ПАСПОРТ ДОСТУПНОСТИ
объекта социальной инфраструктуры (ОСИ)
№

- 1.1. Наименование (вид) объекта Культурно-досуговый центр с. Анисимовка
- 1.2. Адрес объекта с. Анисимовка, ул. Смольная, д. 3.
- 1.3. Сведения о размещении объекта:
 - двухэтажное здание, 447,5 кв. м;
 - наличие прилегающего земельного участка (да, нет): 1000,00 кв. м.
- 1.4. Год постройки здания 1986 год, последнего капитального ремонта 2014 год (ремонт кровли, замена окон).
- 1.5. Дата предстоящих плановых ремонтных работ текущий -; капитальный -.

**АКТ ОБСЛЕДОВАНИЯ
объекта социальной инфраструктуры
К ПАСПОРТУ ДОСТУПНОСТИ ОСИ
№ _____**

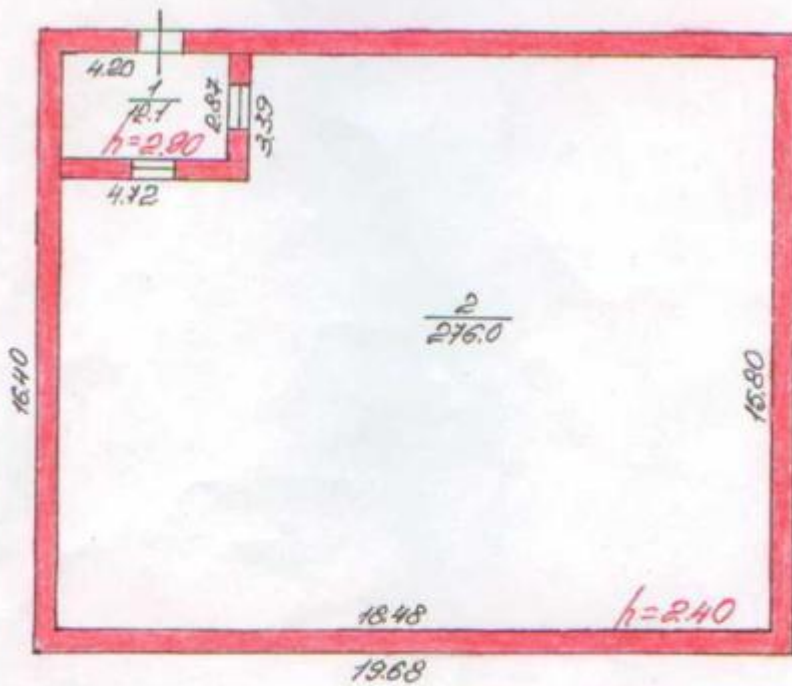
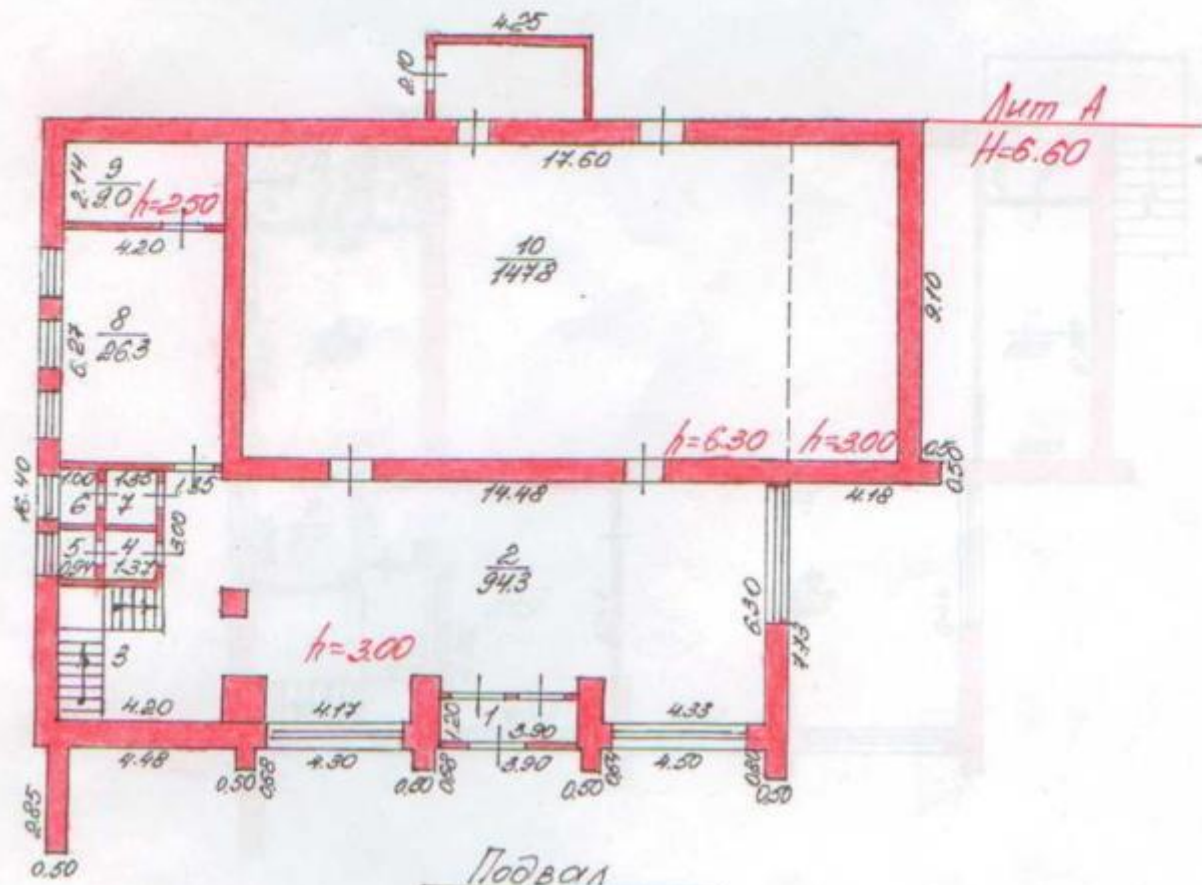
6.1	Визуальные средства	есть		22, 23, 24, 25	Отсутствует табло с автономным источником	С	Произвести монтаж табло с автономным источником	ТР
6.2	Акустические средства	нет			Отсутствует система оповещения	Г	Произвести монтаж системы оповещения	ТР

6.3	Тактильные средства	нет			Отсутствуют тактильные средства в местах движения и получения услуги	С	Разместить тактильные средства в местах движения и получения услуги	ТР
	ОБЩИЕ требования к зоне			22, 23, 24, 25	Системы средств информации и сигнализации об опасности, размещаемые в помещениях, предназначенных для пребывания всех категорий инвалидов и на путях их движения, должно быть комплексными и предусматривать визуальную, звуковую и тактильную информацию с указанием движения и получения мест услуги.	С,Г

Комментарий к заключению: помещения не оснащены селекторной связью для оповещения об опасности и пожарной сигнализацией, необходимо размещение тактильных средств в местах движения и получения услуги. Ц При проведение запланированных мероприятий информации на объекте будет доступна для всех категорий инвалидов.

1 этаж

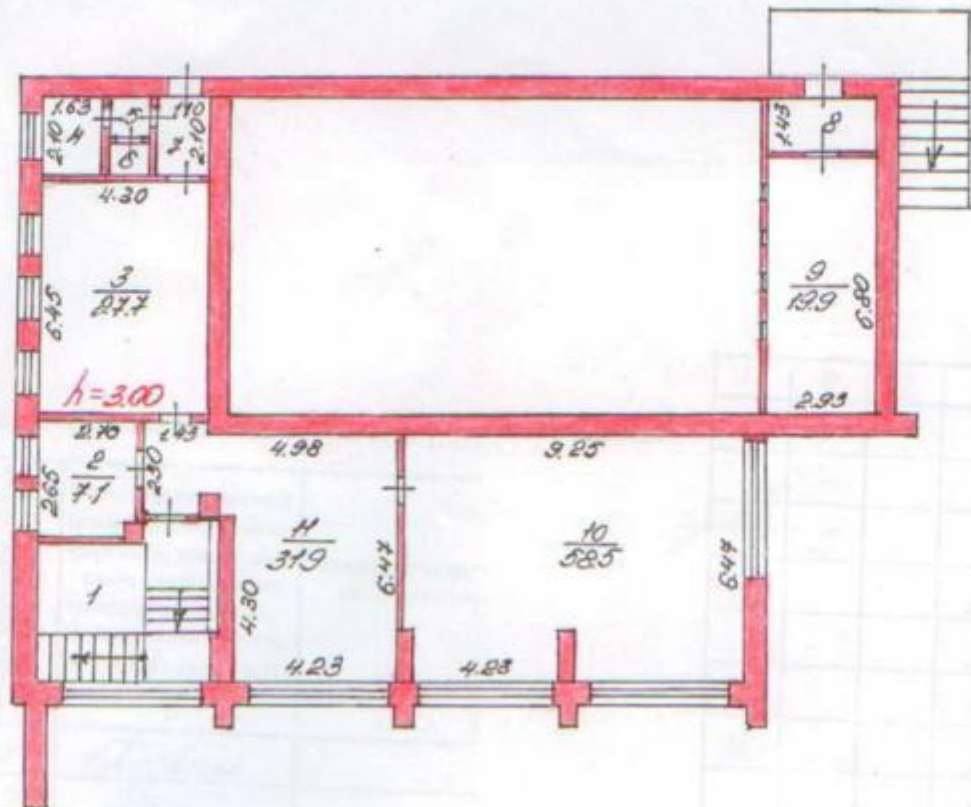
1.1	Вход (входы) на территорию	есть						
1.2	Путь (пути) движения на территории	есть		1	Бетонные плиты в неудовлетворительном состоянии, отсутствуют тактильные плитки	К,О, С	Произвести асфальтирование территории клуба и установить тактильные плитки	КР

1.3	Лестница (наружная)	есть		3	Краевые ступени не выделены цветом или фактурой, некоторые ступени требуют замены. Отсутствуют перила	С, О	Произвести ремонт ступенек, выделить краевые ступени, произвести монтаж перил	КР

1.4	Пандус (наружный)	нет						
1.5	Автостоянка и парковка	есть		2	Поверхность бетонных плит разрушается, не обозначены контуры парковочного места, нет знака обозначающего место парковки транспорта инвалида.	К, О	Произвести асфальтирование территории автостоянки. Нанести контуры парковочного места, установить дорожный знак	КР
	ОБЩИЕ требования к зоне				Выделить одно парковочное место для транспорта инвалидов на расстоянии не более 50 м от входа в здание, нет тактильных плиток, отсутствует знак, асфальтовое покрытие пришло в негодность.	К, О, С

Комментарий к заключению: на прилегающей территории имеется необустроенная парковка для инвалидов-колясочников, требуется капитальный ремонт и укладка асфальтового покрытия дороги и автопарковки, нанесение контуров парковочного места, установка дорожного знака обозначающего парковку для инвалидов, установить тактильные плитки, произвести ремонт ступеней на территории здания, заменить покрытие из бетонных плит на асфальт.
